**Expediente: 1HI-017/24-P05-A**  
**AÑANA**  
**7ª modificación de las NNSS de**  
**Añana para la realización de**  
**diversas actuaciones con cargo a**  
**los fondos Next Generation de la**  
**Unión Europea.**

**INFORME EN RELACIÓN CON LA APROBACIÓN PROVISIONAL DE LA “SÉPTIMA MODIFICACIÓN PUNTUAL DE LAS NORMAS SUBSIDIARIAS DE PLANEAMIENTO DEL MUNICIPIO DE AÑANA (ARABA/ÁLAVA)”**

**Asunto: 7ª MODIFICACIÓN PUNTUAL DE LAS NN.SS. DE AÑANA (ARABA)**

## PROPUESTA DE INFORME DE LA DIRECCIÓN DE PLANIFICACIÓN Y OBRAS DE LA AGENCIA VASCA DEL AGUA RELATIVO A LA APROBACIÓN PROVISIONAL DE LA 7ª MODIFICACIÓN PUNTUAL DE LAS NORMAS SUBSIDIARIAS DE AÑANA (ÁLAVA)

*Ilustración 1: Intersección modificación segunda y categorías de ordenación PTS Agroforestal*

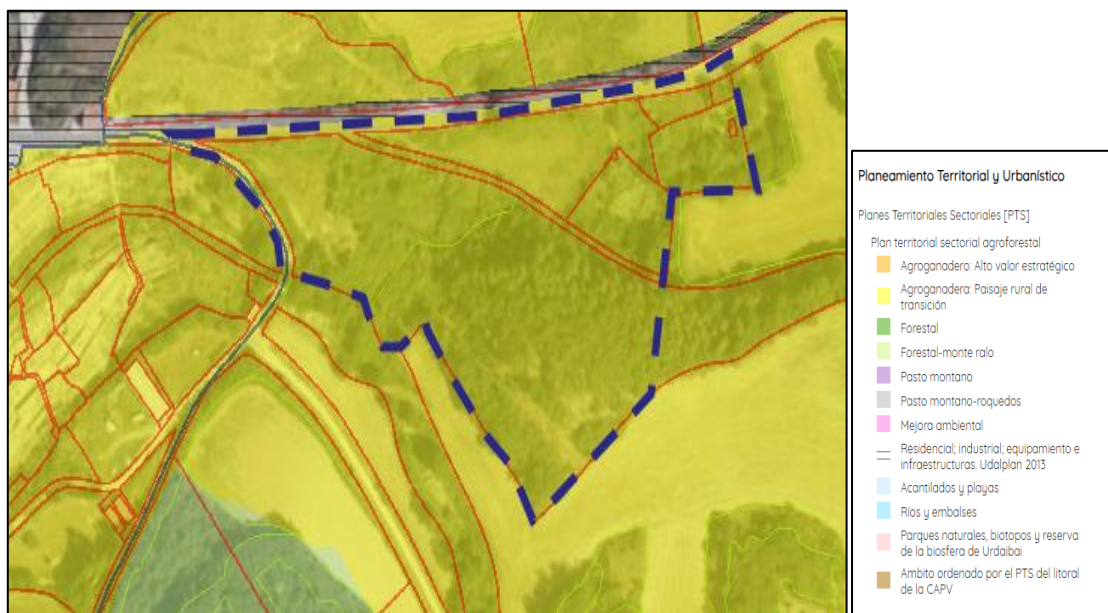
Los elementos proyectados se asientan sobre suelo catalogado por el PTS Agroforestal en la categoría ‘Agroganadero y Campiña’, subcategoría ‘Paisaje Rural de Transición’.

Según el PTS Agroforestal se recogen a los parkings de estacionamiento de vehículos al aire libre (no considerados como uso asociado a áreas recreativas) dentro del uso de “Instalaciones técnicas de servicios de carácter no lineal Tipo A” en su artículo 37.

Teniendo en cuenta la matriz de regulación de usos y actividades (art. 62) el uso de “Instalaciones técnicas de servicios de carácter no lineal Tipo A” y la categoría de ordenación “Agroganadero y Campiña” “Paisaje Rural de Transición” es un uso admisible previo análisis de la afección generada sobre la actividad agroforestal y la incorporación de medias correctoras en los términos recogidos en el Protocolo de Evaluación de la Afección Sectorial Agraria (PEAS) (Documento D anexo I, “Instrumentos de Actuación” del PTS Agroforestal.) En el Anexo I de este informe se adjunta el PEAS.

La modificación segunda de “instalación técnica de servicios de carácter no lineal Tipo A” es un uso admisible. No hay explotaciones ni infraestructuras agrarias afectadas y el suelo agrario está catalogado como “Paisaje Rural de Transición”.
